# COMITÉ DE DÉMOLITION

Date: 21 février 2023

1724-1726, rue Westgate

# Programme préliminaire de réutilisation du sol dégagé

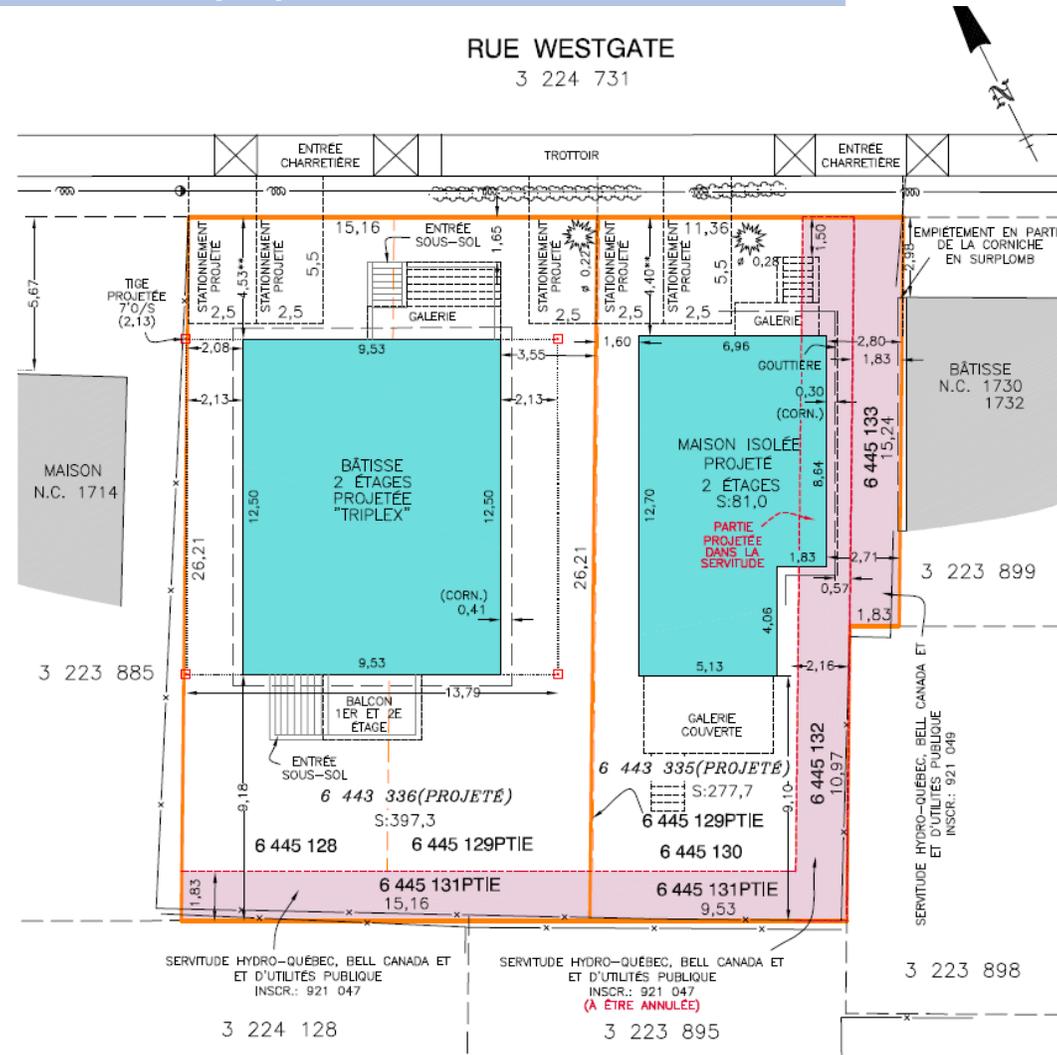
Le projet consiste à construire une habitation trifamiliale de structure isolée et une habitation unifamiliale de deux étages de structure isolée.

- 2° Que la réalisation du programme de réutilisation du sol dégagé respecte les conditions suivantes :
  - 2.1 La proposition architecturale doit présenter des caractéristiques architecturales traditionnelles qui prennent appui sur les caractéristiques dominantes des bâtiments environnants et significatives du milieu d'insertion;

- 2.2 La volumétrie, telles la largeur, la profondeur, la hauteur du rez-de-chaussée et la forme de la toiture, doit s'harmoniser à celle des bâtiments environnants;

Intégration au voisinage

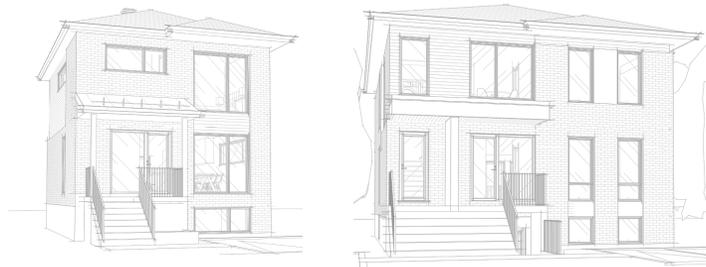
- Considérant la détérioration avancée du bâtiment actuel;
- Considérant le fait que le coût de restauration est supérieur à la valeur de l'immeuble indiqué au rôle d'évaluation;
- Considérant la faible valeur patrimoniale de la résidence;
- Considérant le programme de réutilisation du sol proposé qui ne s'intègre pas adéquatement au voisinage.

- 2.5 Les bâtiments proposés devront être inversés afin d'avoir les bâtiments unifamiliaux côte à côte.
- 3° Que la demande de permis de construction pour la réutilisation du sol dégagé soit conforme aux conditions imposées au paragraphe 2°;

- 2.5 Les bâtiments proposés devront être inversés afin d'avoir les bâtiments unifamiliaux côte à côte;
  - 2.6 Il serait souhaitable que le futur triplex ait un toit plat.
